瑞泉文苑二期方案变更

设计单位：广州博厦建筑设计研究院有限公司

3#楼一层平面图

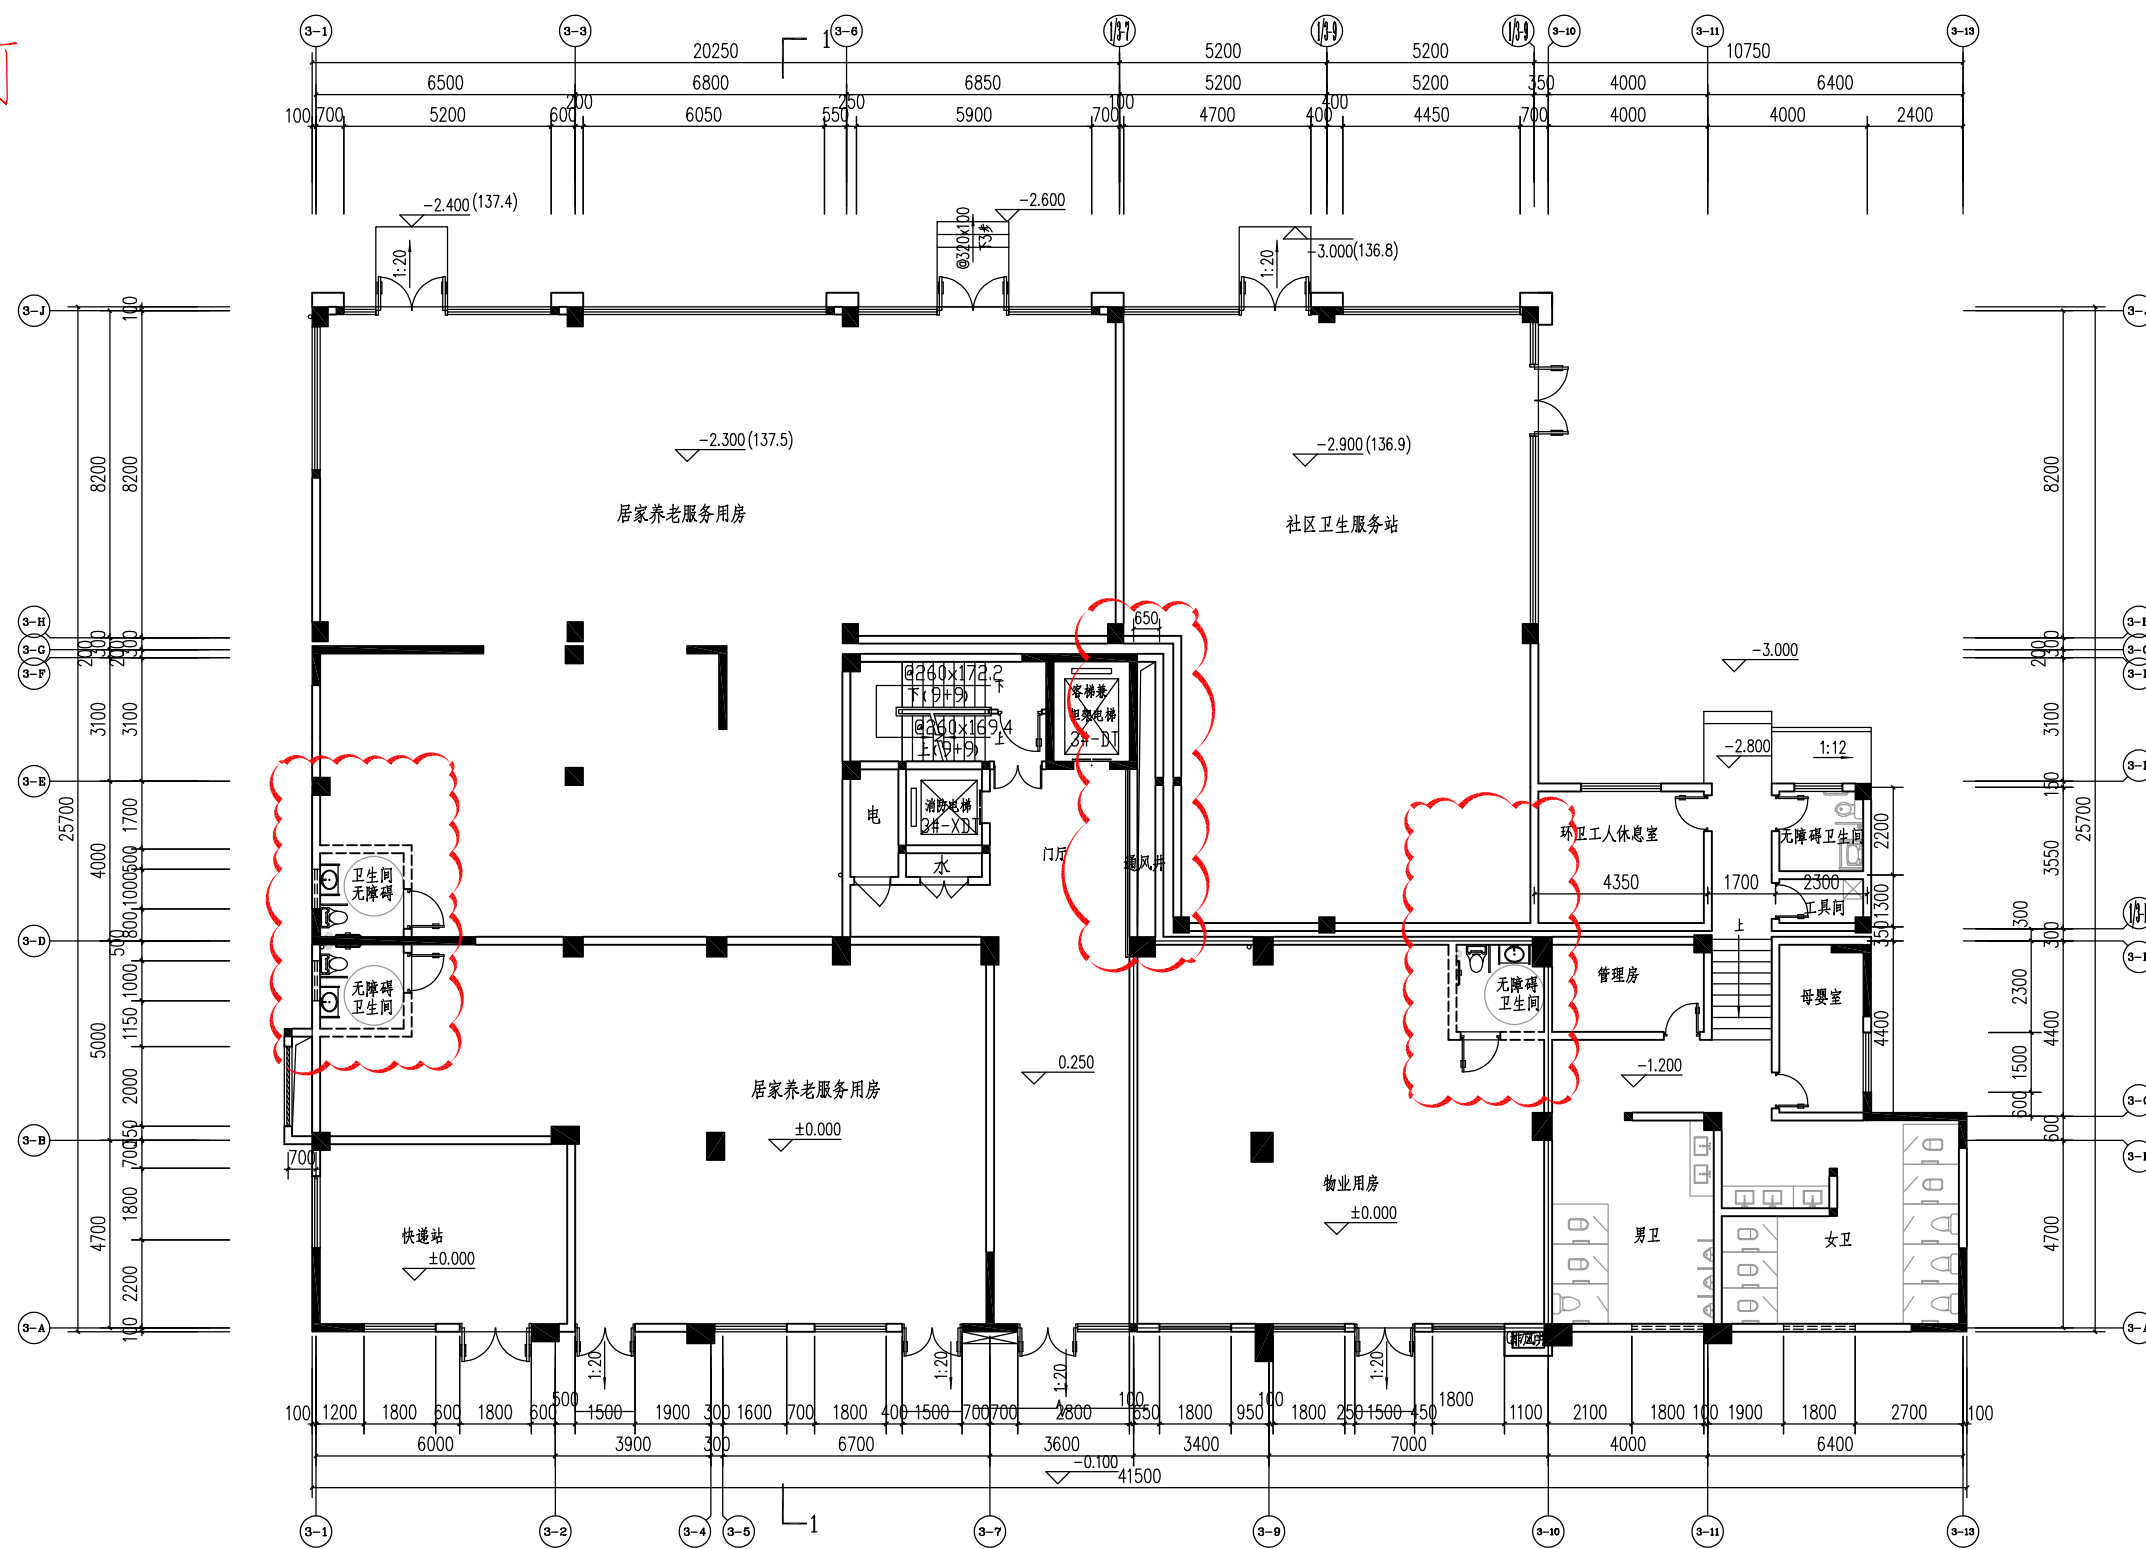
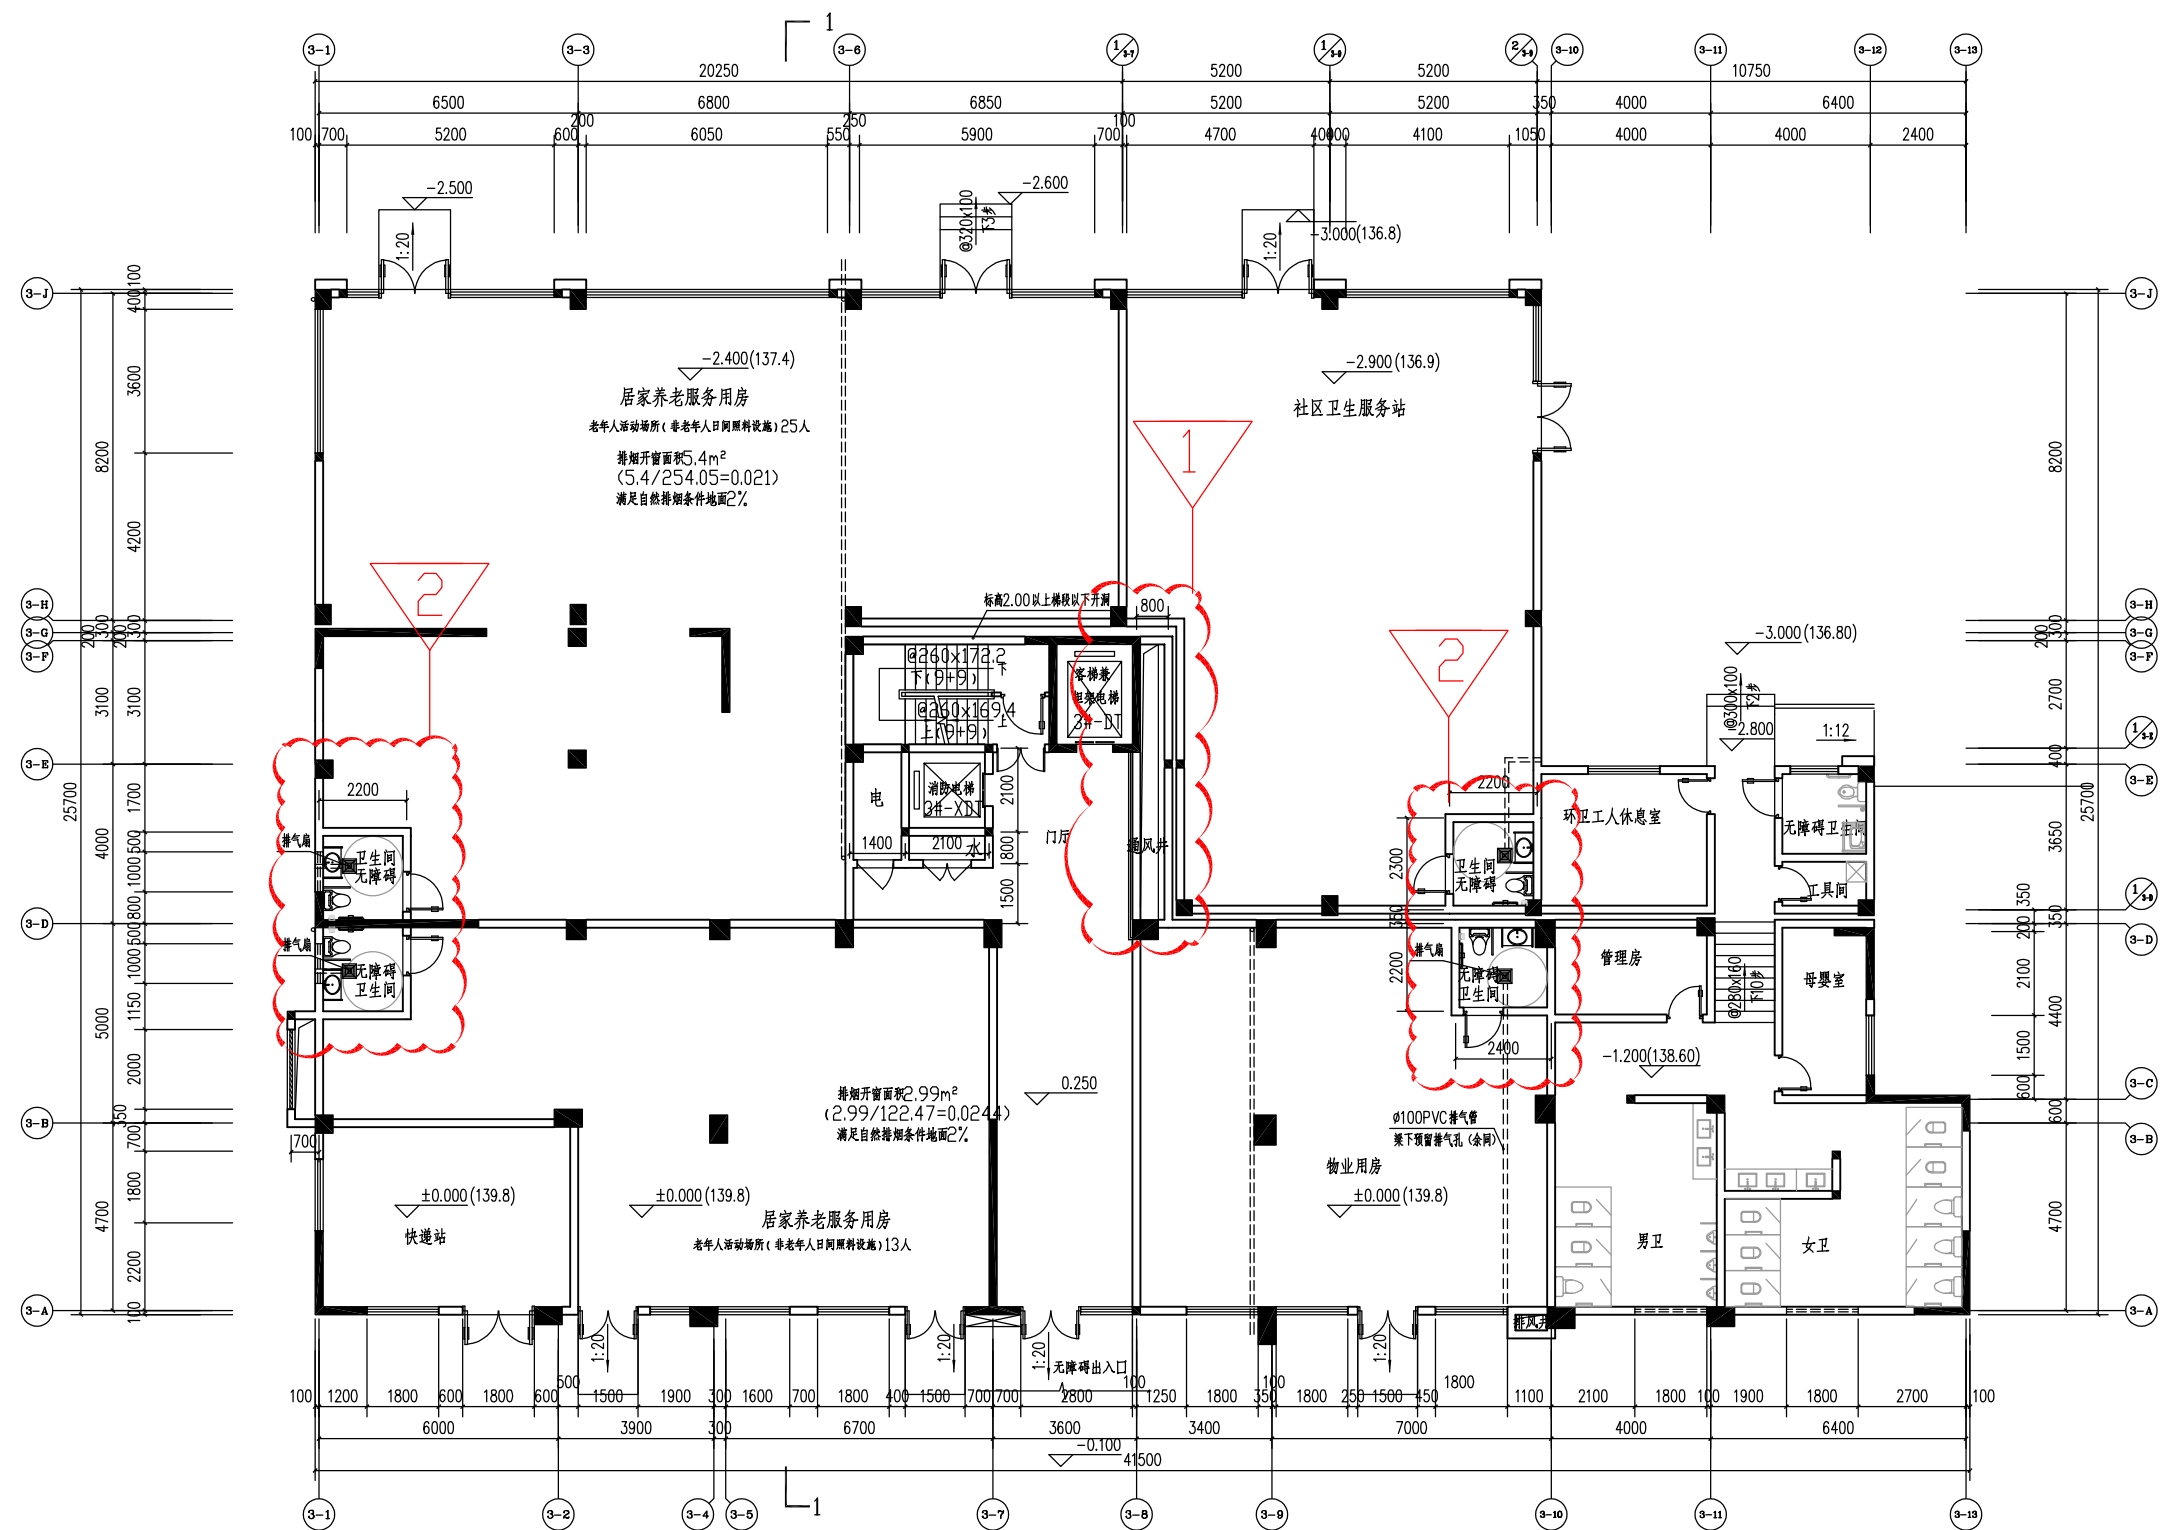
1. 图中 $\textcircled{1/3-7}$ 轴交 $\textcircled{3-F}$ 轴~ $\textcircled{3-D}$ 轴通风井尺寸由650mm改为800mm
2. 图中 $\textcircled{3-1}$ 轴交 $\textcircled{3-D}$ 轴、 $\textcircled{3-10}$ 轴交 $\textcircled{3-D}$ 轴卫生间虚线墙体改为实体墙体
